Keuringsverslag van een elektrische laagspanning- en zeer lage spanningsinstallatie

NIET CONFORM

Datum keuring: 25/11/2024

Straatnaam Dagmoedstraat
Huisnummer 34
Busnummer
Postcode 9506
Gemeente Schendelbeke
Land België

Afbeelding schakel- en verdeelbord:

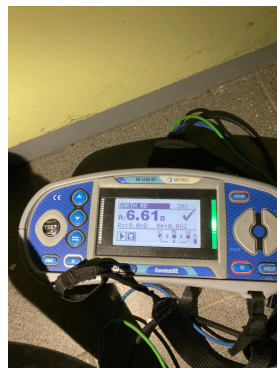
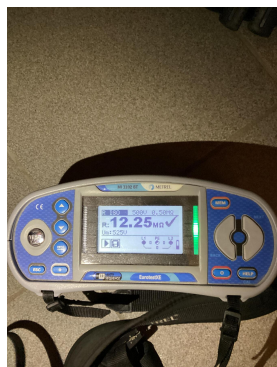
I5.09 De genaakbare, naakte onder spanning staande delen zijn onvoldoende afgeschermd. (Boek 1 Afdeling 5.1.4. en 4.2.2.3.)
